PARECER TÉCNICO FINAL DA COMISSÃO DE AVALIAÇÃO

Verificação da conformidade ambiental do projeto de execução
Empreendimento Hoteleiro "Eco-Hotel ETOSOTO"

Processo de AIA nº 1497/2021

Agosto de 2021

Figura 1 – Carta de REN (desenho 7 do RECAPE)

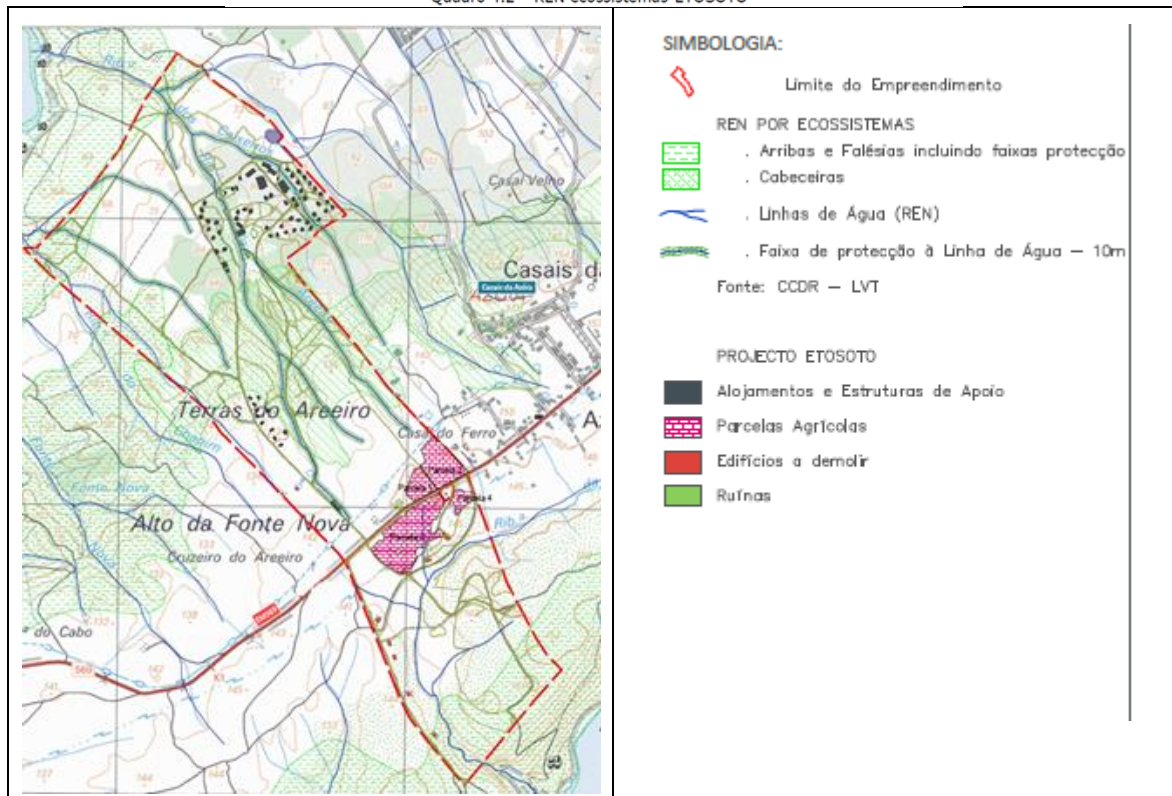
Relativamente à realocação das edificações, as alterações do edificado não ocorrem em áreas de REN.

Os caminhos existentes interferem com áreas da REN da tipologia Cabeceiras de Linhas de água, atualmente designadas por Áreas Estratégicas de Infiltração e de Proteção e Recarga de Aquíferos (AIEPRA) e Arribas e Falésias e respetivas faixas de proteção.

Contudo, uma vez que não haverá alterações do perfil transversal ou longitudinal nem das características do pavimento (terra batida), restringindo-se as intervenções à sua beneficiação, mantendo-se permeável, considera-se que as intervenções a realizar não colocam em causa as funções associadas à tipologia AIEPRA, o mesmo se considera para a instalação de valetas ou bermas relacionadas com a drenagem pluvial.

Em termos globais, conclui-se que a pretensão não coloca em causa as funções das áreas da REN afetadas, estando identificada no anexo II do Decreto-Lei n.º 124/2019 de 28/8 e cumprindo as condições constantes da Portaria n.º 419/2012, de 20/12, considerando-se compatível com os objetivos de proteção ecológica e ambiental e de prevenção e redução de riscos naturais de áreas integradas nesta restrição e por isso sendo aceitável/viável nas seguintes condições:

- nas áreas de REN identificadas como Arriba e respetiva faixa de proteção apenas poderão ser realizadas ações de beneficiação de caminhos existentes sem introdução de novos elementos, incluindo, de rede de drenagem de águas pluviais;
- é interdita qualquer interferência com o leito das linhas de água, incluindo em fase de construção a verificar em sede de licenciamento de domínio hídrico;

Figura 2 - Linha de água da parcela 3 (ArcGis)

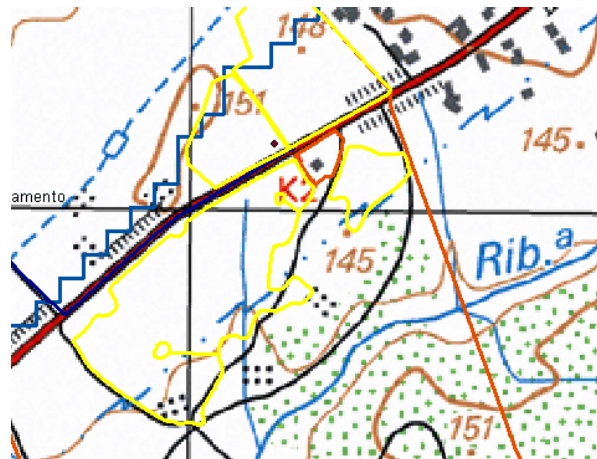
Quanto à interferência da parcela 3 com áreas da tipologia Linhas de Água, importa salientar que efetivamente a linha de água que tem início nesta parcela não é REN, mas sim um afluente à ribeira da Mareta (Figura 2), esta classificada como linha de água da REN, pelo que não há interferência com esta tipologia da REN.

Contudo, atenta a localização indicada para a ETAR e a proximidade da mesma à linha de água, da (Figura 3) deverá ser demonstrado que se encontra assegurada a faixa de servidão (10 m), não sendo autorizada a implantação de qualquer órgão da mesma na referida faixa de servidão, nomeadamente dos dois reservatórios (reservatório de águas residuais tratadas e reservatório que funciona como bypass da ETAR).

Figura 4 - Charca 1 (ArcGis)

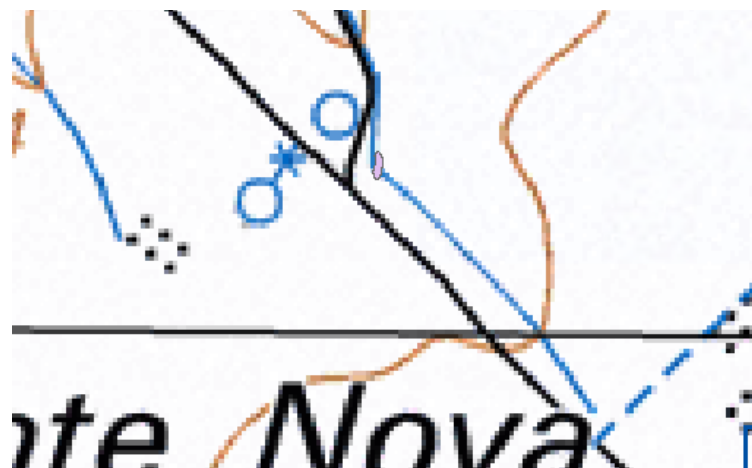
Esta “charca” possuía água nos meses de junho e julho de 2020, sendo um ponto de atração de avifauna, conforme foi observado nas visitas de campo efetuadas no âmbito da elaboração do presente Projeto de Execução.

Pretende-se proceder à ampliação da área da “charca”, mantendo as margens com declives muito suaves e acompanhando o sentido já existente, paralelo à escorrência da água, podendo ser prolongada para norte e alargada ligeiramente para este.

Dada a interferência com a linha de água, considera-se que se trata de um pequeno açude, devendo a intervenção proposta ser sujeita à obtenção de Título de Utilização de Recursos Hídricos (TURH).

Figura 5 - Charca 2 (Fonte ArcGIS)

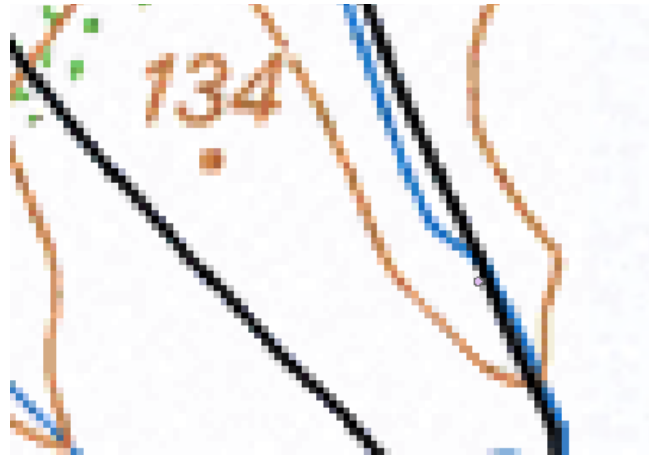
A “charca” 2, com cerca de 20 m², foi identificada como mais artificial que a “charca 1”, aberta provavelmente como bebedouro para caça, já que se localiza próxima de um posto de caça ao javali.

Também o proponente pretende alterar esta “charca” por considerar que o atual interesse ecológico é reduzido.

Para tal é previsto proceder à alteração das margens, através da sua suavização para declives menores, mesmo que implique a sua ampliação e a alteração da morfologia do fundo. Considera que o fundo deverá ser impermeabilizado com um revestimento em geotêxtil, criando irregularidades e diferentes profundidades, de forma a formar nichos ecológicos.

A “Charca 2” parece também interferir com a linha de água, pelo que o fundo não poderá ser impermeabilizado. Dada a sua eventual interferência com a linha de água, deverá ser objeto de TURH.

Figura 6 - Charcas 1 e 2 (Fonte ArcGIS)

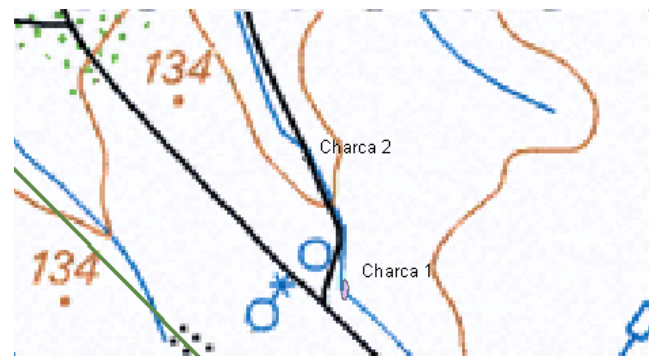
Do acima exposto, considera-se que as “charcas” 1 e 2 deverão ser objeto de emissão de TURH, devendo os pedidos incluir os respetivos projetos de requalificação.
